# CONCEPTO TÉCNICO No CT - 4697
## Revisión de Estudio Particular de Respuesta Local de Amplificación de Ondas Sísmicas Artículo 7 - Decreto 193 de 2006

| **PROYECTO:** | **BALCONES DE SAN CARLOS** |

El presente concepto técnico corresponde a la primera revisión realizada por la Dirección de Prevención y Atención de Emergencias, del informe "Asesoría geotécnica y sismológica para la evaluación de la amenaza sísmica del Proyecto Balcones de San Carlos" a construirse en el predio ubicado en la Calle 189 No 34 A -18, que se remite como estudio sísmico local en cumplimiento a lo estipulado en el Decreto 193 de 2006.

**Figura 1. Localización del Proyecto Balcones de San Carlos**

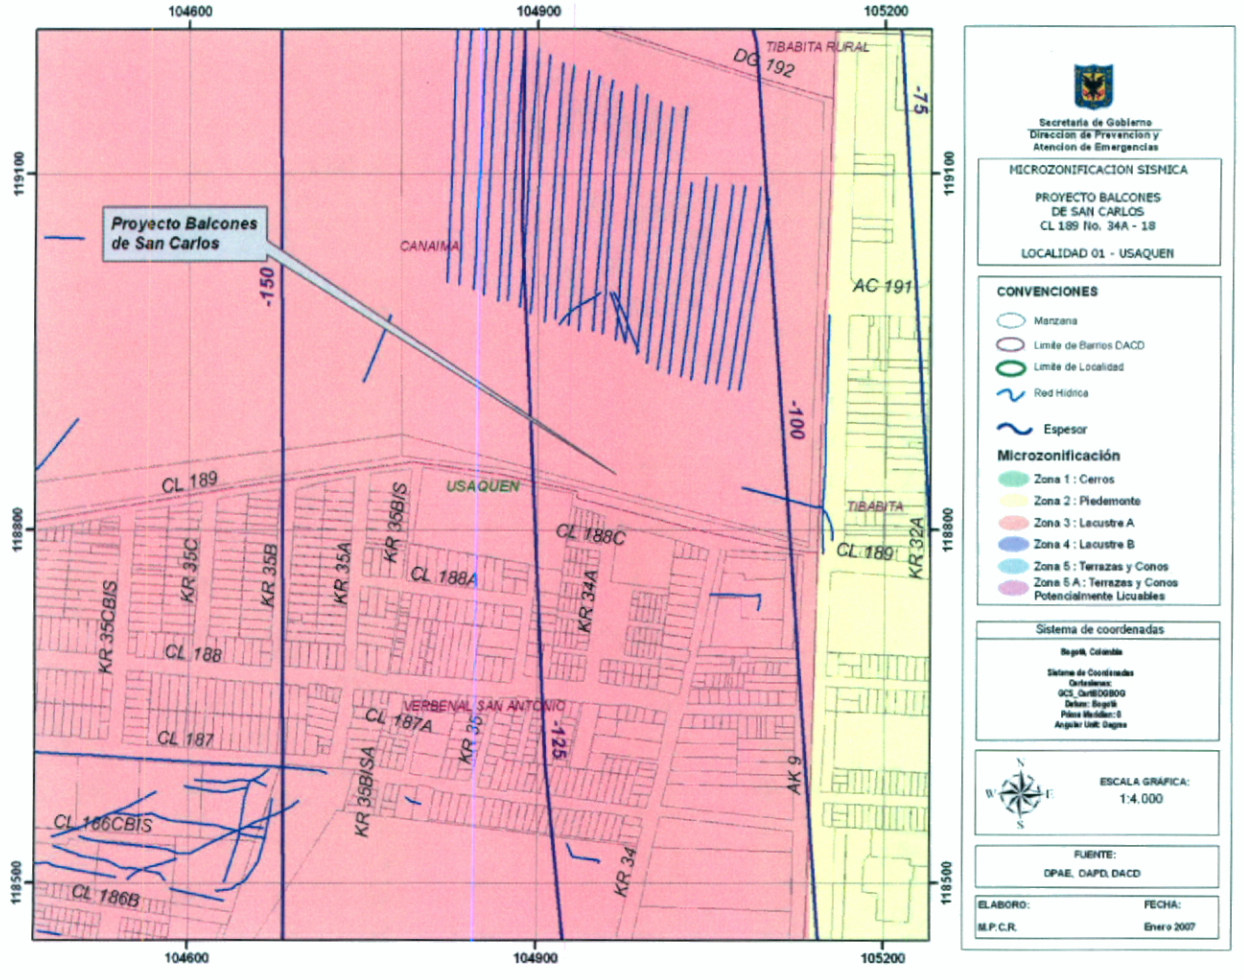
En el numeral 1.1 del informe se indica que el proyecto se localiza en la Zona 3 (Lacuestre A) pero muy cerca de la Zona 2 (Piedemonte) de acuerdo con el mapa de Microzonificación Sísmica de Bogotá. Esta ubicación está de acuerdo con el Decreto 193 de 2006 (Figura 1 del presente concepto técnico).

El estudio CUMPLE con este requerimiento.
